**PRÉFET
DES PYRÉNÉES-
ATLANTIQUES**

Pau, le 20 mars 2026

Objet : Avis de la DDTM 64 sur la nouvelle demande d'autorisation environnementale concernant l'autorisation d'exploiter une carrière alluvionnaire sur la commune de Carresse-Cassaber (Société Dragages du Pont de Lescar)

Nouvel accès au site

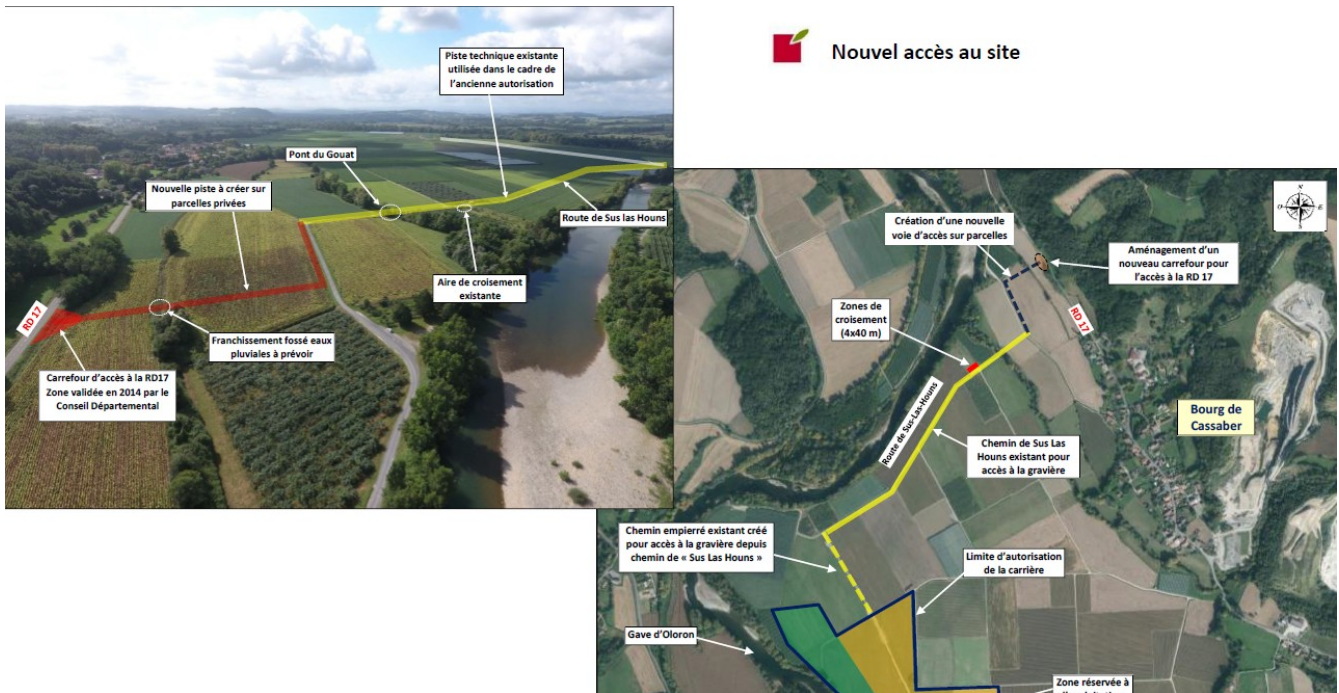
Pour cette nouvelle demande d'autorisation, l'utilisation du chemin de Sus-Las-Houns (jaune sur le plan) demeure mais un nouvel accès est aménagé pour rejoindre la RD 17. Ce chemin traverse le Saleys (pont de Gouat).

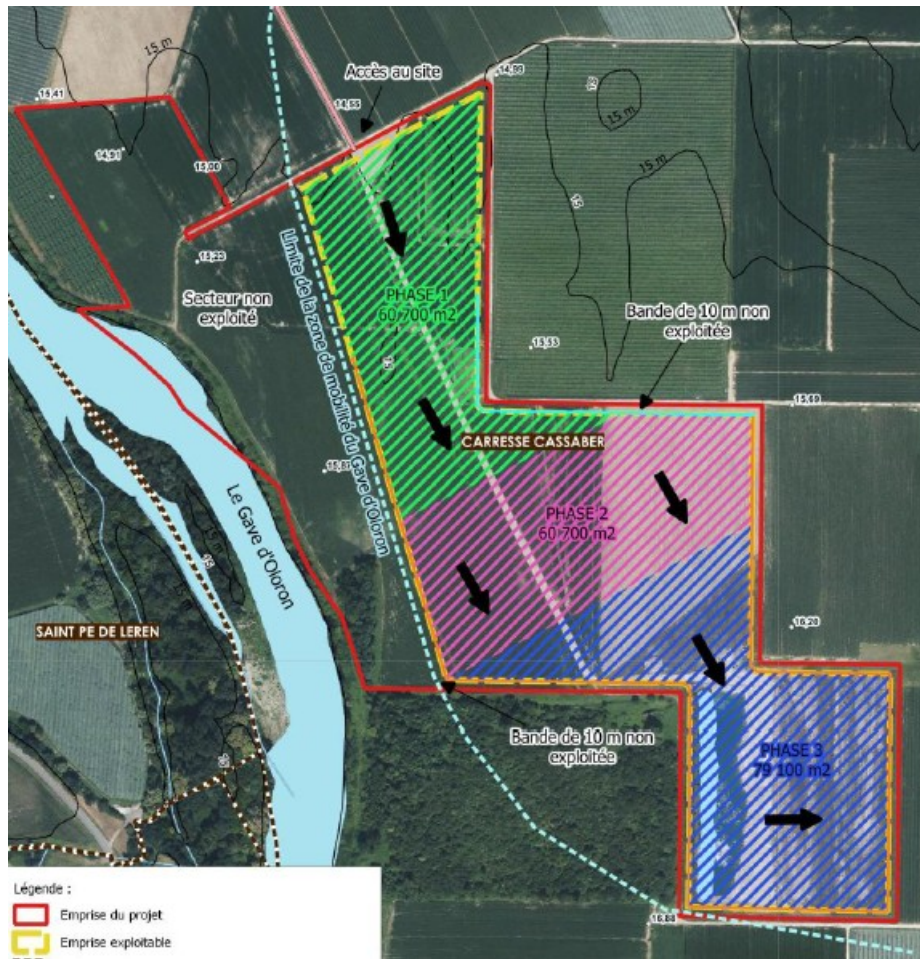
De manière générale, l'étude indique que les premiers débordements commencent en aval du méandre de Carresse-Cassaber, à la confluence avec le Saleys (point n°4 sur la figure ci-après), puis remontent vers l'amont. Un premier point de surverse du merlon apparaît au point n°3. Environ 1h30 après ces premiers débordements à l'aval, deux points de surverse sont identifiés à l'amont de la zone d'étude (points n°1 et n°2).

Les lames d'eau sur les points de débordements sont de l'ordre de 0,20 à 0,50 m et les durées de submersion sont supérieures à 10 heures.

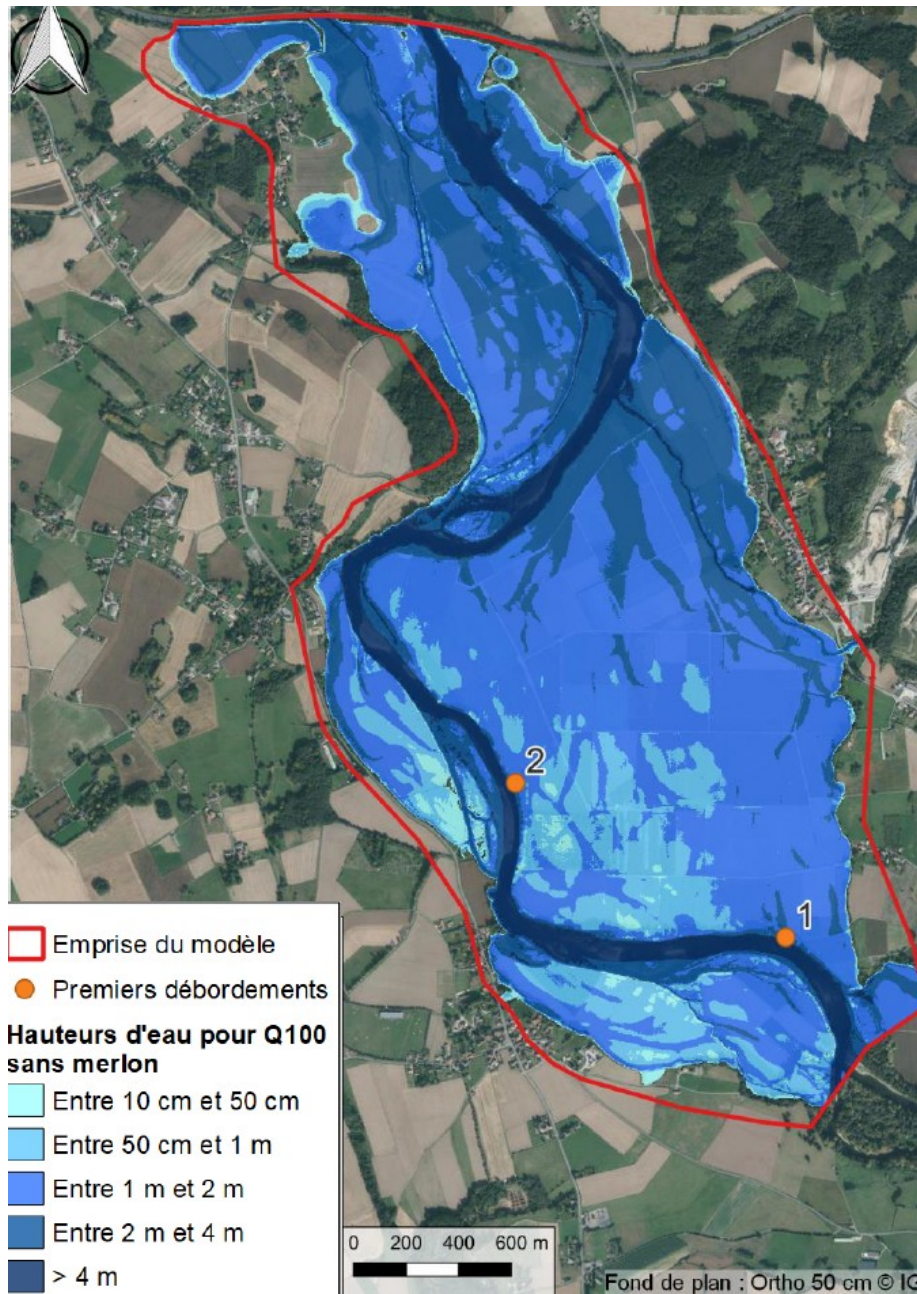
Lors d'un évènement centennal, le site est entièrement submergé avec des niveaux d'aléas majoritairement forts à moyens. Les hauteurs d'eau sont plus importantes que les vitesses d'écoulements (cf. extrait carte ci-après).

- **une carte des aléas de l'évènement centennal avec les cotes des PHE** pour s'assurer que la mise hors d'eau prévue par le porteur de projet est correcte.
- **une étude permettant de visualiser l'impact des merlons pour un événement Q10 et Q100.**

Légende :  Points à surveiller

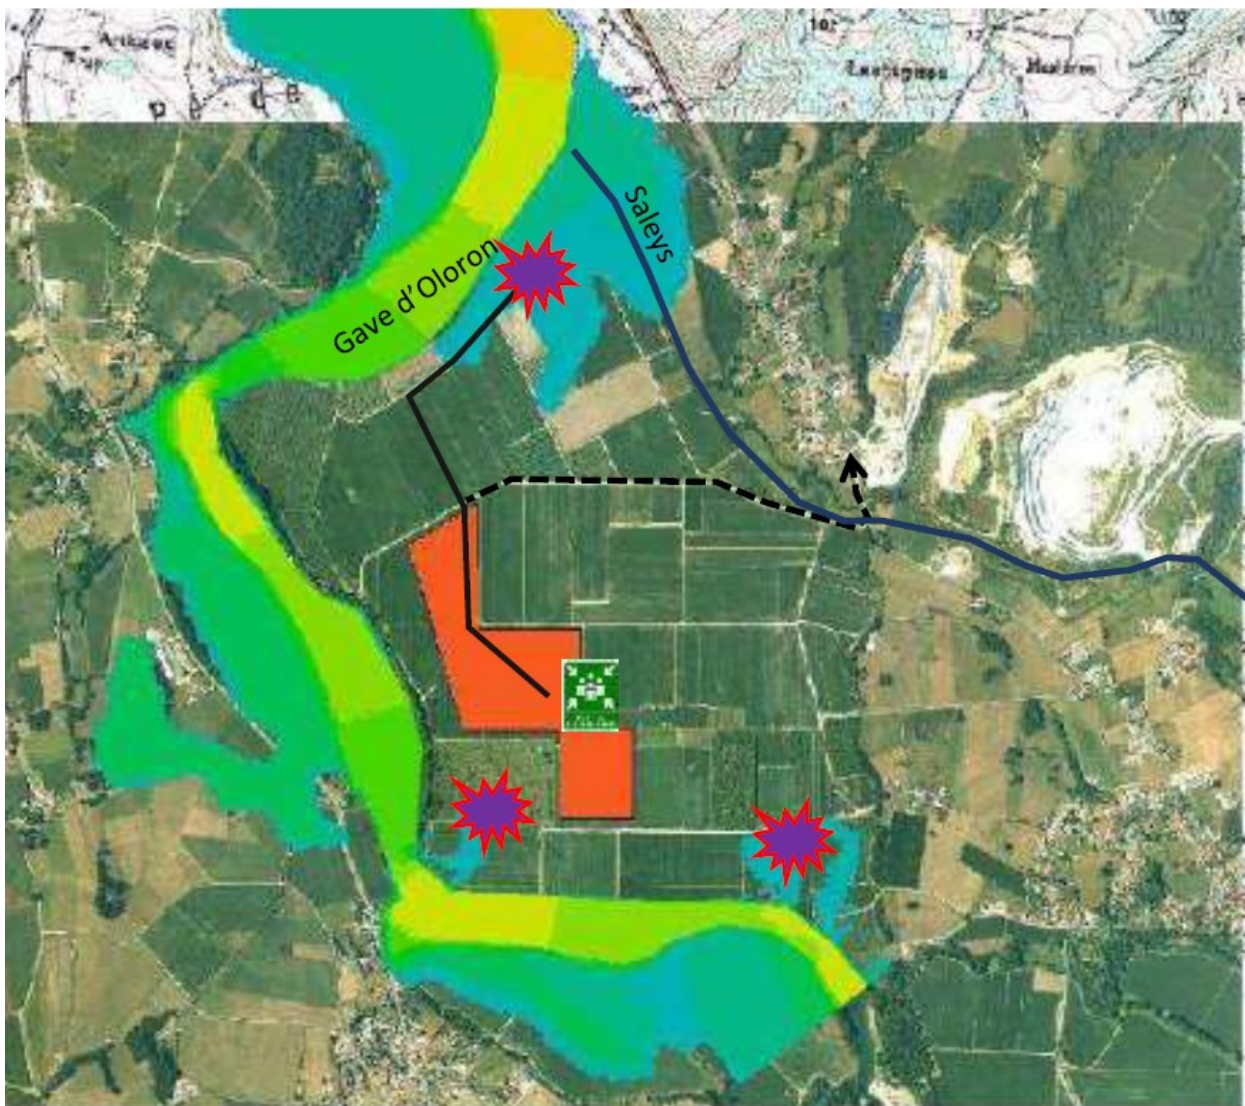
L'évacuation s'effectuera dès que la cote de 3,20 m aura été atteinte à la station d'Escos. Ce contrôle de la montée des eaux sera réalisé selon 2 modalités :

- le responsable du site se connectera au site Vigicrues sur la station d'Escos ;
- le personnel en poste effectuera des observations toutes les heures sur trois secteurs distincts du site où les premiers débordements apparaissent.
